Objet **Compléments à la demande d'examen au cas par cas**
 Client **STEF**
 Référence n° **REH2025N06401-RAM-ME-00001**
 Version **1**
 Pour **Anissa Moreno**
 De la part de **Laura Colsenet / Hélène Salles**

STEF a transmis le formulaire de demande d'examen au cas par cas préalable à la réalisation d'une éventuelle évaluation environnementale, reçu le 22/10/2025, pour son projet de création d'un entrepôt frigorifique sur la commune de Louverné.

Après examen de la demande par la division de l'autorité environnementale de la préfecture de la région Pays de la Loire, il s'avère que le formulaire transmis est incomplet et a fait l'objet d'une demande de compléments en date du 4 novembre 2025.

Figure 1 : Emplacement indicatif des installations temporaires de chantier

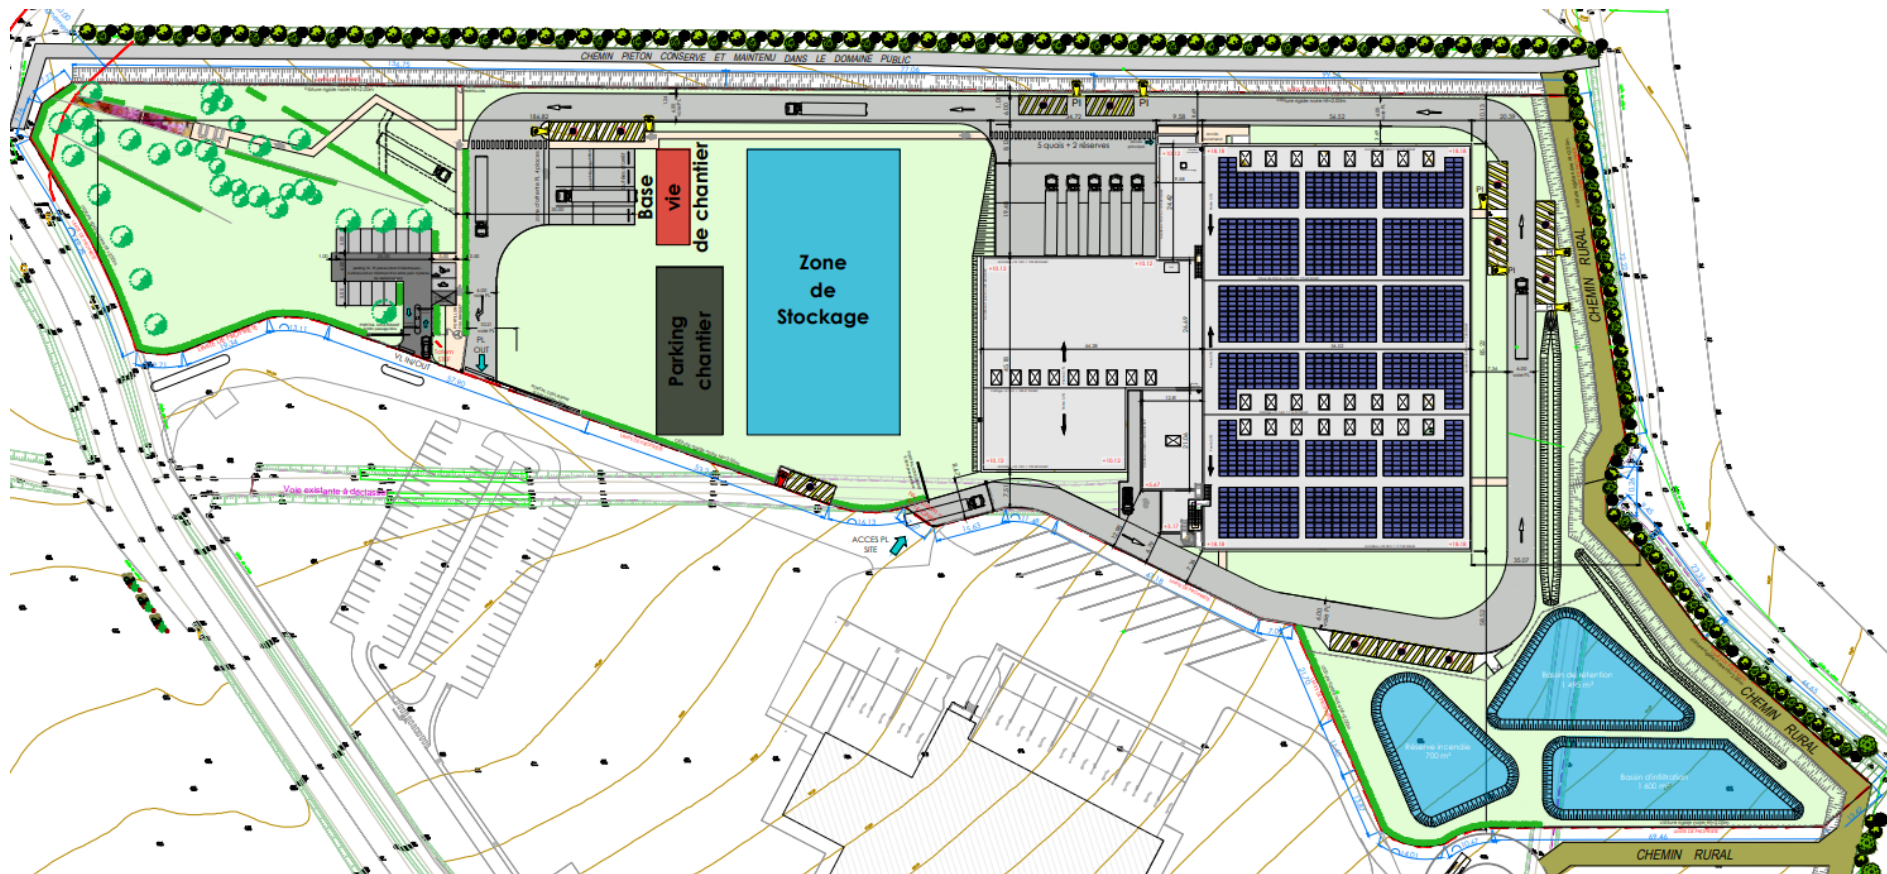
Préciser l'emplacement des installations de chantier, base de vie, zone de stockage des matériels et matériaux, dans la mesure où ces installations sont en elles-mêmes susceptibles de générer des impacts, et les travaux nécessaires à leur mise en place.

Les installations temporaires de chantier (base vie, zones de stockage et aire de stationnement du personnel) seront implantées à l'intérieur de la parcelle du projet.

Cet emplacement présente plusieurs avantages :

- il évite l'occupation de terrains extérieurs au site du projet ;
- il limite les nuisances pour les riverains et les entreprises voisines ;
- il permet une proximité immédiate avec la zone de construction d'un côté et l'entrée principale de l'autre, réduisant ainsi les déplacements internes de matériels et matériaux.

Figure 2 : Emprise du projet STEF sur la carte de synthèse des enjeux écologiques (source : étude d'impact de la ZAC de la Motte Babin, EF ETUDES 2017)

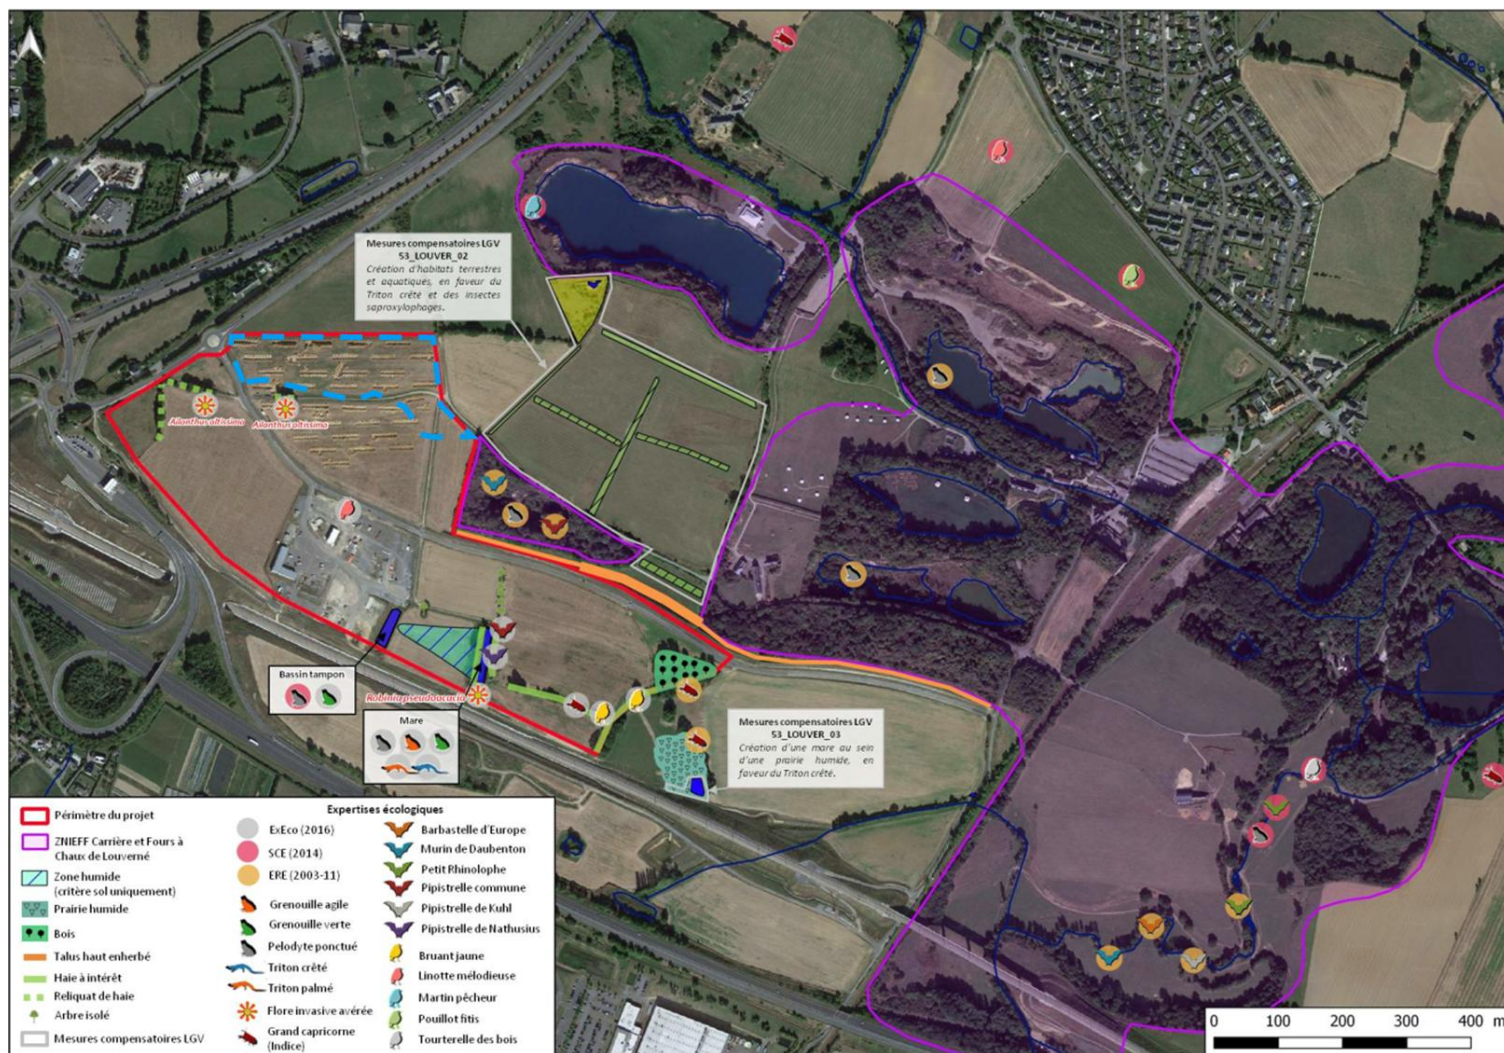
Veillez apporter les éléments d'éclairage permettant d'apprécier dans quelle mesure le projet n'est pas susceptible d'entraîner des perturbations, des dégradations, des destructions de la biodiversité existante (faune, flore, habitats, continuités écologiques), notamment au regard de la proximité du projet avec la ZNIEFF de type 1 des « carrières et fours à chaux de Louverné » (site identifié de plus comme réservoir de biodiversité du SRCE et du SCoT des Pays de Laval et de Loiron).

Le simple renvoi à l'étude d'impact de la zone d'activités de la Motte Babin fournie en annexe n'est pas suffisant : il convient que le formulaire argumente de la manière dont le projet prend à son compte les analyses et les mesures retenues de cette étude.

L'emprise du projet est localisée sur un terrain déjà destiné à l'activité économique dans le cadre de la zone d'activités de la Motte Babin, fortement anthropisé, présentant des prairies rudérales et quelques haies bocagères en limite de parcelle et ayant déjà fait l'objet d'une étude d'impact dans le cadre du permis d'aménager. Cette étude d'impact a identifié des mesures ERC reprises dans le règlement de zone.

Cette étude d'impact n'identifiait aucun enjeu écologique sur l'emprise du projet, comme présenté dans la Figure 2 ci-dessous.

Figure 4 : Mesures retenues pour la préservation de la biodiversité

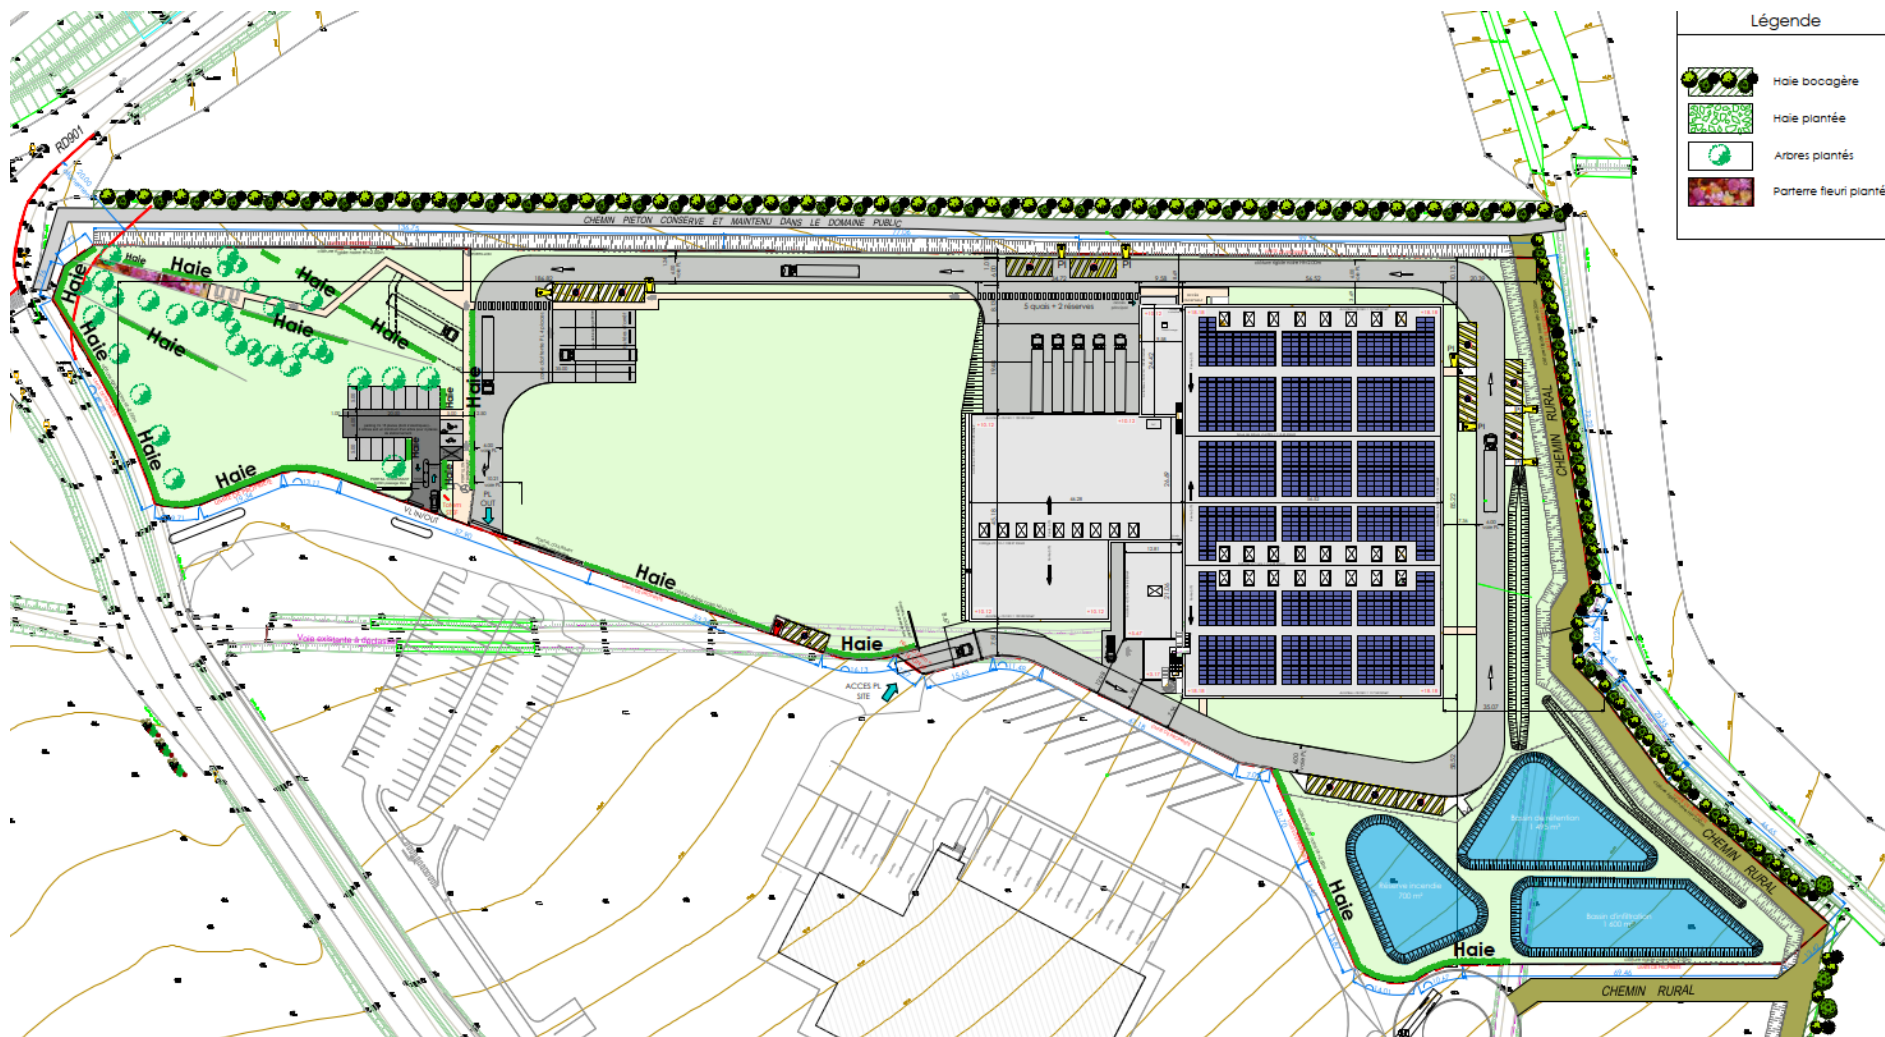
Préciser notamment :

- les linéaires bocagers à planter dans le périmètre du projet et les faire figurer sur un plan ;
- à quelle distance minimale des haies se trouveront les installations du projet ;
- si le projet prévoit la destruction de certaines haies présentes sur le site ou sa périphérie, et justifier le cas échéant des mesures ERC adaptées.

Le projet reprend et met en œuvre les mesures de l'étude d'impact de la zone d'activités, en les adaptant à son emprise propre. Ainsi :

- La haie bocagère créée en bordure nord et est de la zone d'activités, comme prévu par l'étude d'impact de la zone, sera conservée dans le cadre du projet. Cette haie est située à environ 10m des limites de propriété du projet et 20m des bâtiments ;
- Le projet prévoit la plantation de haies arbustive en limite de lot, comme présenté sur le visuel en Figure 3 et sur le plan en Figure 4. Ces haies participeront au renforcement des continuités écologiques locales, en cohérence avec les prescriptions de l'étude d'impact.
- Mise en place de noues pour la gestion à la parcelle des eaux pluviales, conformément aux orientations du règlement de zone et aux mesures ERC de l'étude d'impact, comme présenté en Figure 4.

Annexe 4 : Plan des réseaux

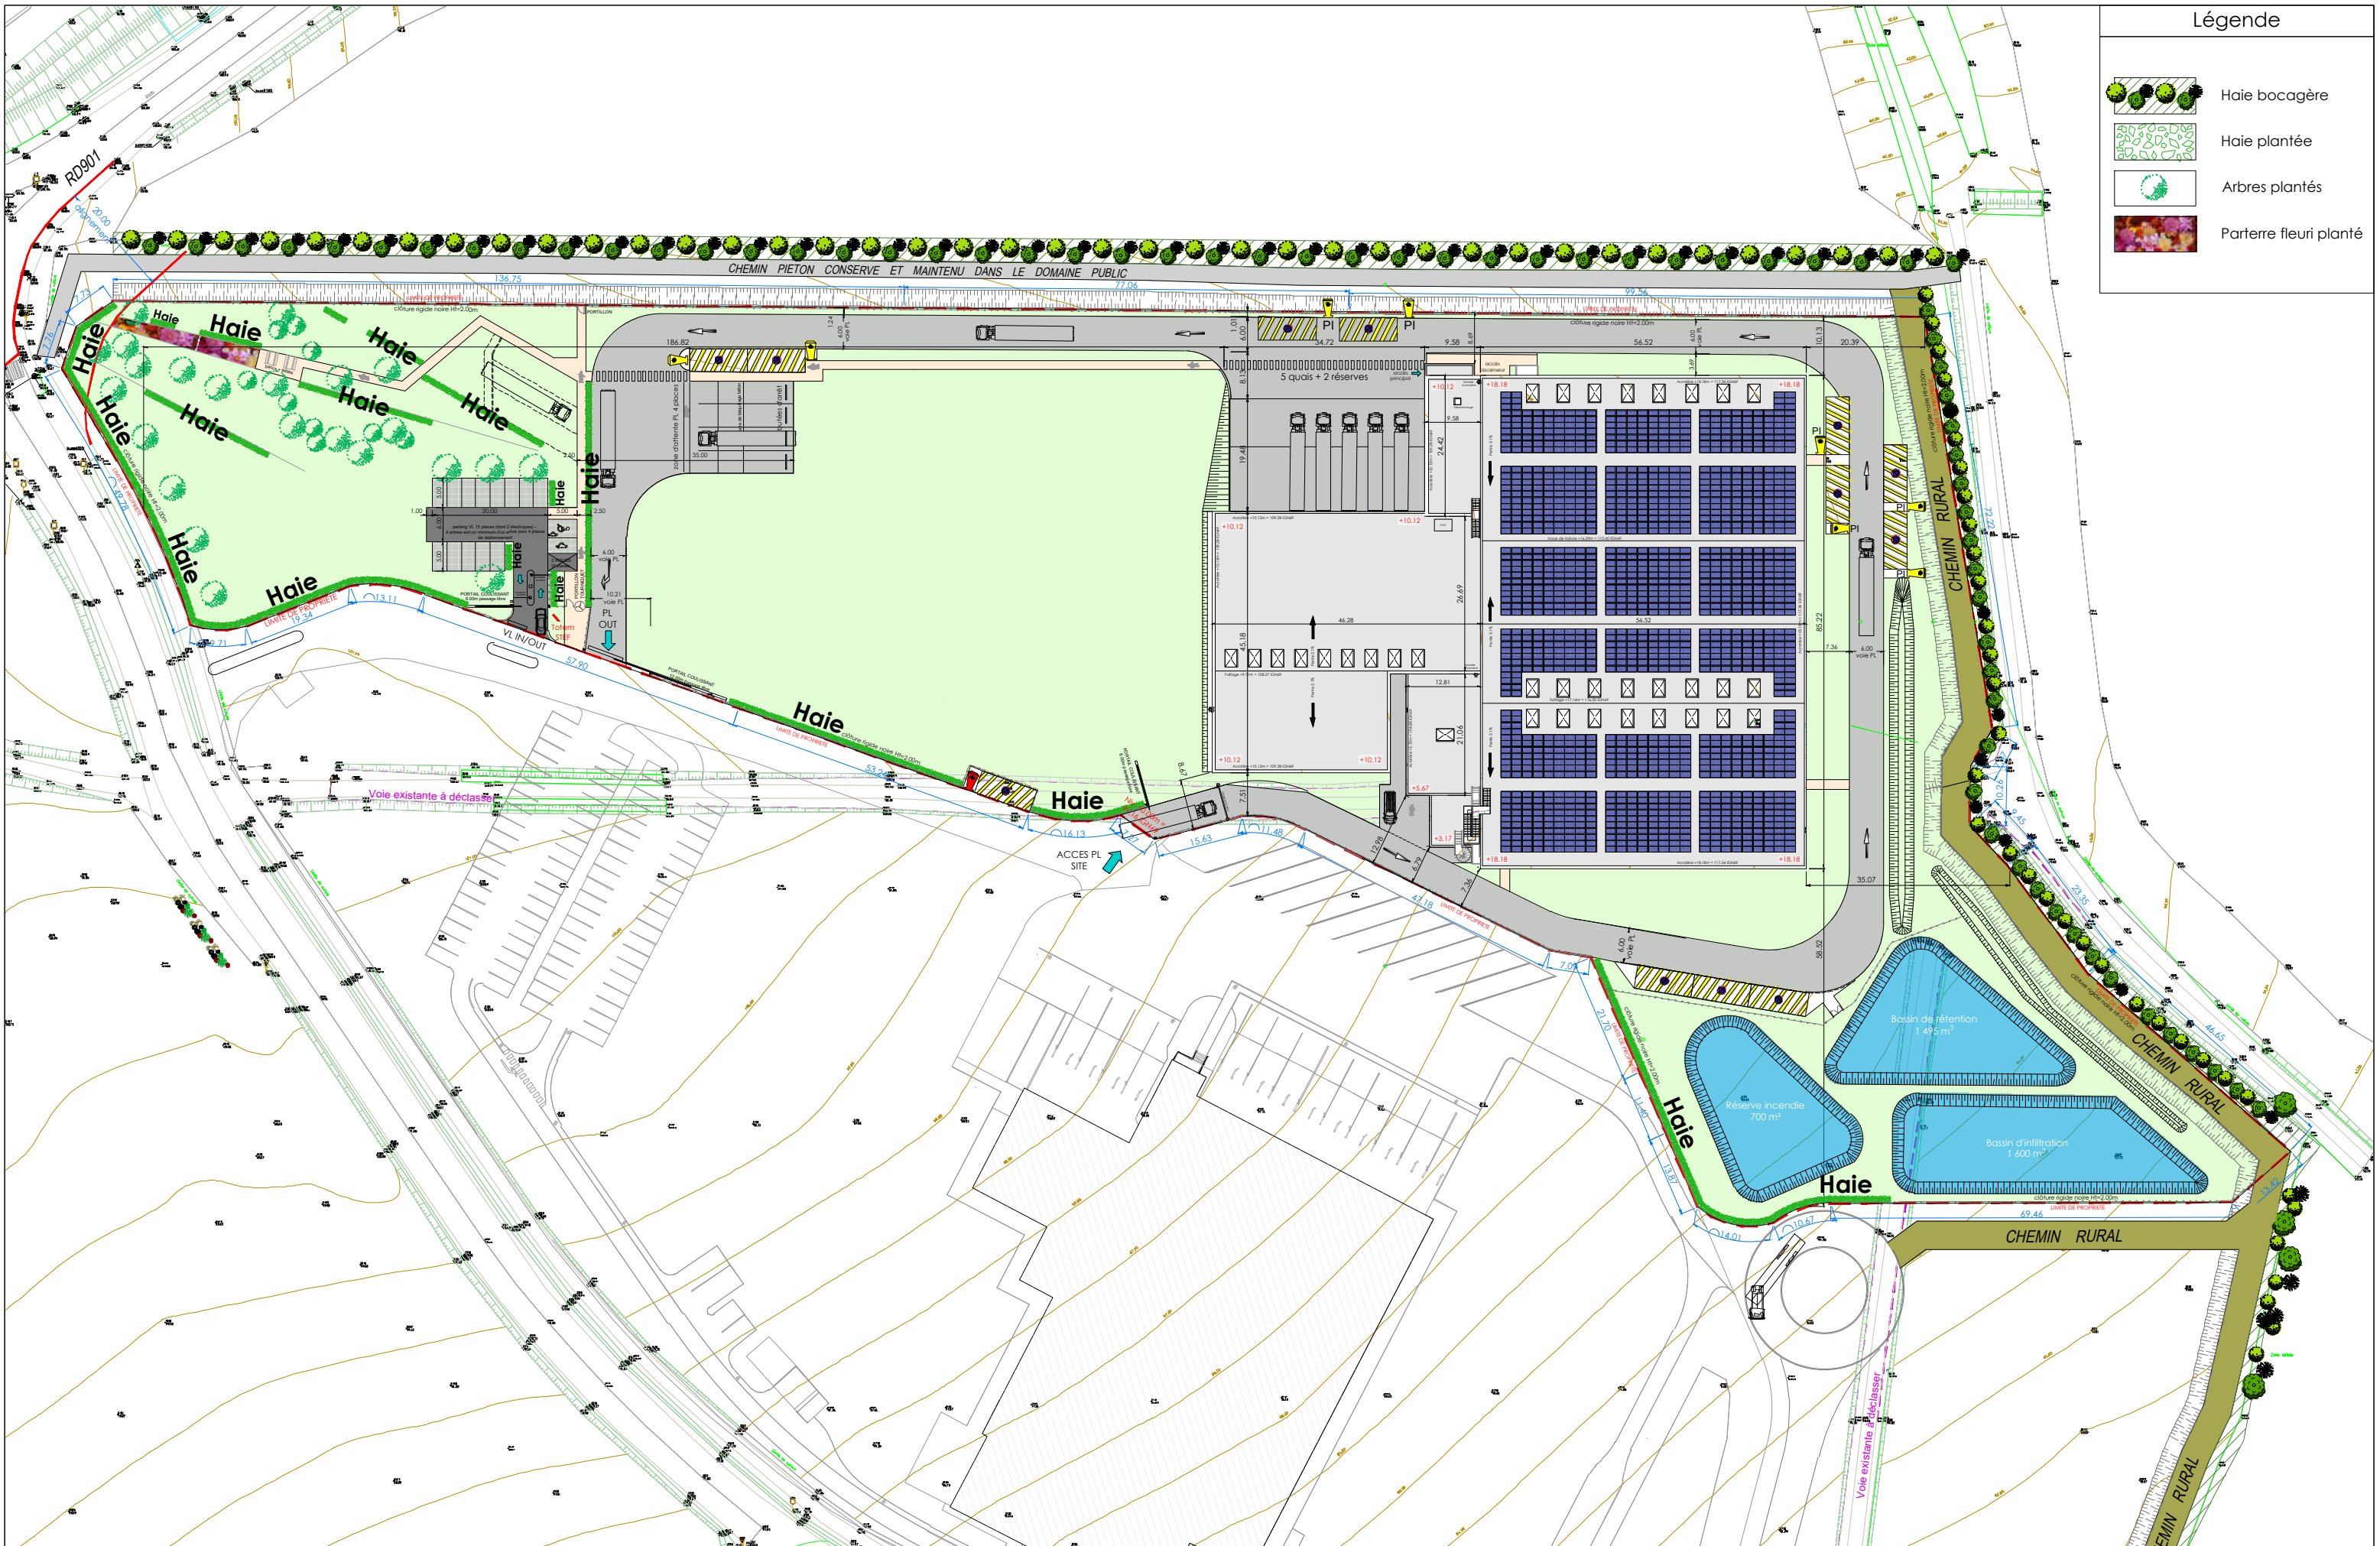
Veuillez mettre en cohérence les informations portées sur le formulaire et sur le plan de masse du projet par rapport au nombre de bassins de rétention et d'infiltration des eaux pluviales. Préciser les surfaces et capacités volumiques de chacun de ces bassins.

Conformément au PLU, les eaux pluviales seront infiltrées à la parcelle par des noues d'infiltration. Elles transiteront vers un bassin de rétention étanche de 1 495 m³ permettant de faire tampon et de retenir les eaux en cas de pollution/incendie, avant d'être dirigées vers un bassin d'infiltration de 1 600 m³. Le plan des réseaux est présenté en annexe 4.
